Direction régionale de l'Environnement,  
de l'Aménagement et du Logement  
de NORMANDIE

**Objet :** Avis sur dossier AEU\_76\_2018\_26\_CEMEX Anneville

Transplantation

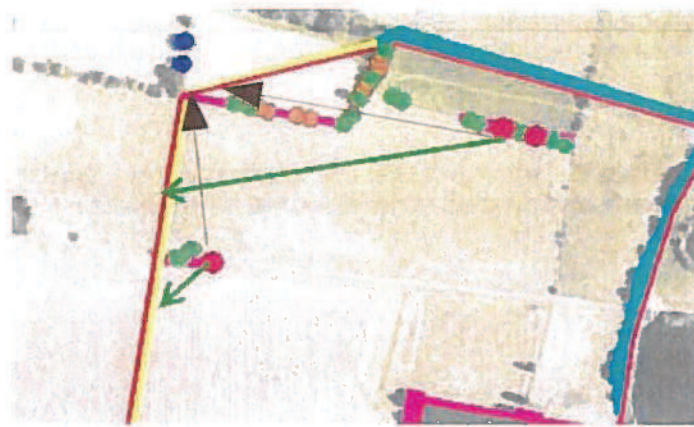
La mesure de réduction M7 prévoit la transplantation d'arbres têtards (saules et frênes). Cette transplantation doit être réalisée dans la future haie EST du projet. Cette mesure me paraît encore plus pertinente si ces arbres sont déplacés sur la haie nord/est au plus près des arbres têtards pour lesquels un indice de présence de pique prune est évalue. Ces arbres se trouveraient ainsi directement dans la zone de dispersion du pique-prune.
